Vorlage 42/4/03

Sitzung des Regionalrates am 11. Dezember 03

TOP 14 : 20. Änderung des Gebietsentwicklungsplanes für den Regierungsbezirk Arnsberg, Teilabschnitt Oberbereich Siegen im Zusammenhang mit der FFH- und der Vogelschutzrichtlinie (regionalplanerische Umsetzung der gemeldeten Gebiete)

- Aufstellungsbeschluss

20. Änderung des GEP

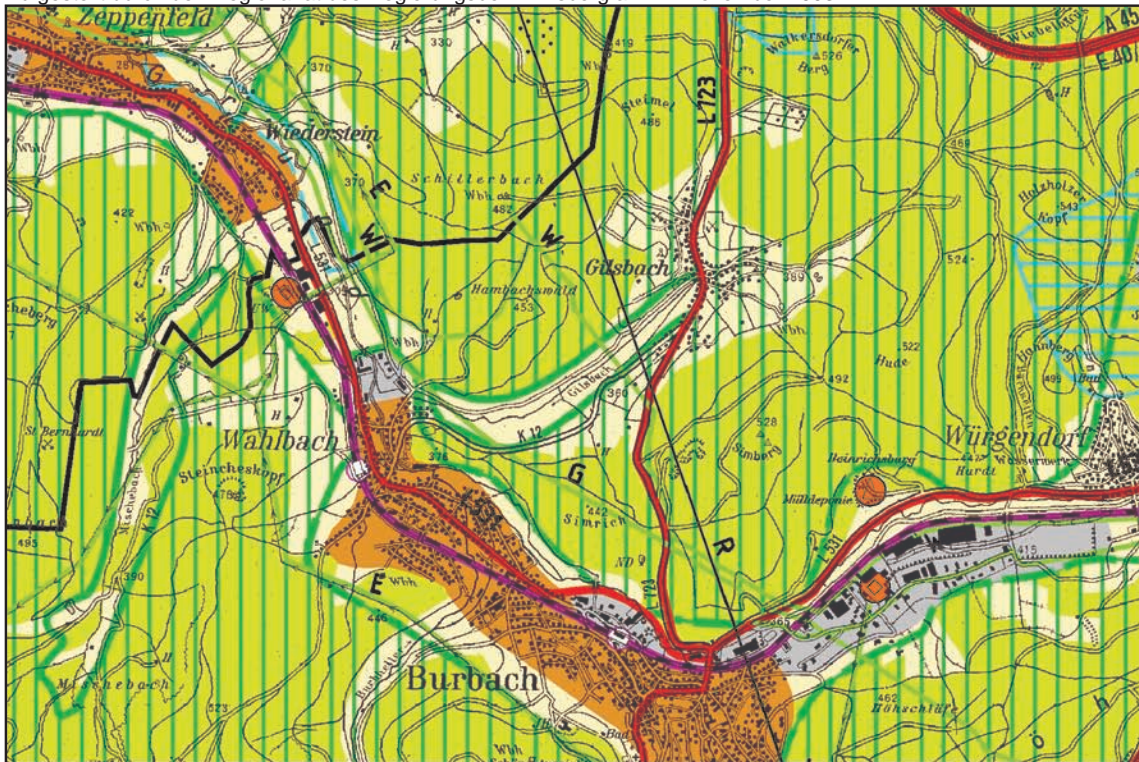
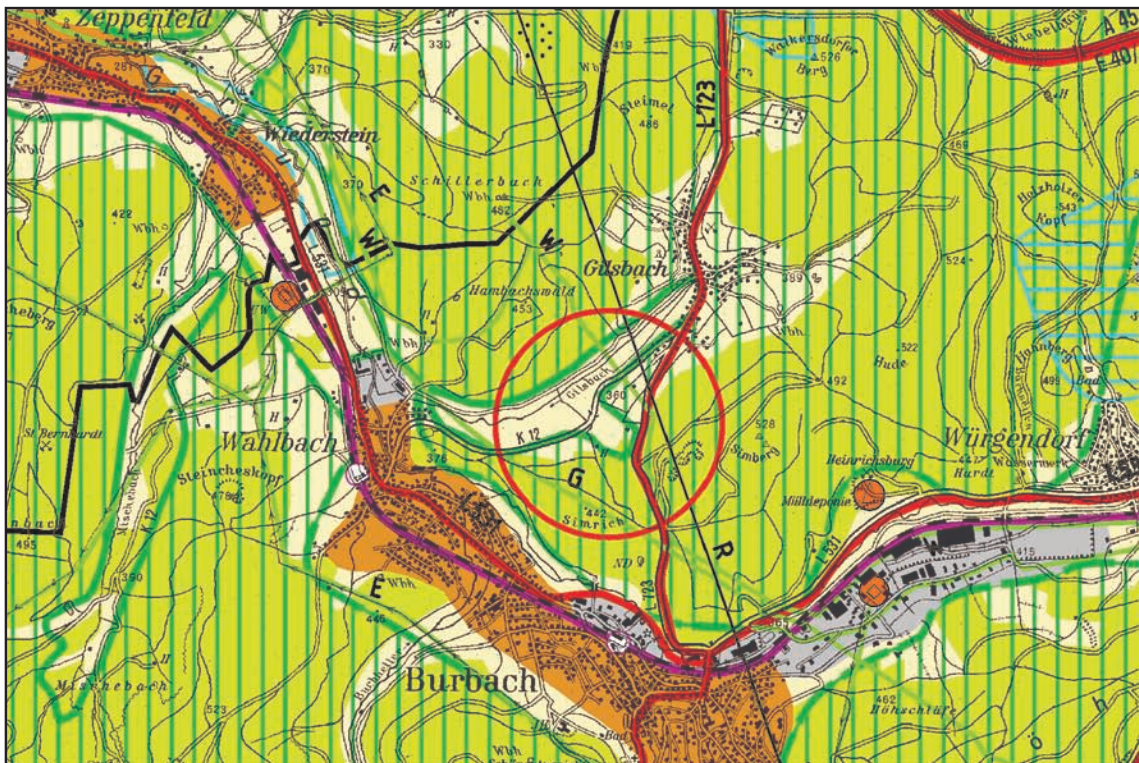
Änderungsbereich

Darstellung zum Aufstellungsbeschluss
